# 改善箇所説明図

## 基準不適合発生箇所

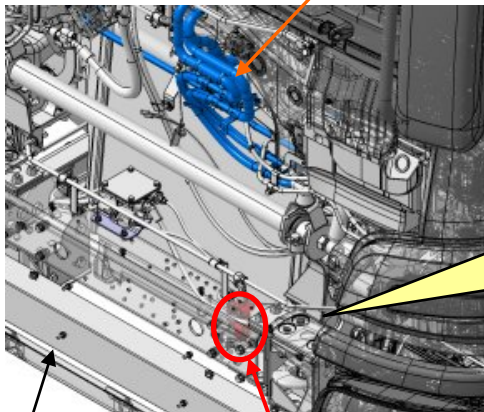
大型トラックにおいて、フロントパネル内外に付着・堆積した雪がヒーターホース等の熱によって溶け出し、下方にある衝突被害軽減ブレーキの効き具合を調整する弁（前軸用）に滴下すると、当該調整弁の排気口が凍結により閉塞して前軸の制動力が解除不良になる場合がある。そのため、そのままの状態で使用を続けると発進不能となり、又は、前輪のブレーキが引きずった状態で走行がなされ、最悪の場合、火災に至るおそれがある。

全車両、前軸の衝突被害軽減ブレーキ用バルブ（調整弁）の排気口に、凍結防止用カバーを装着する。
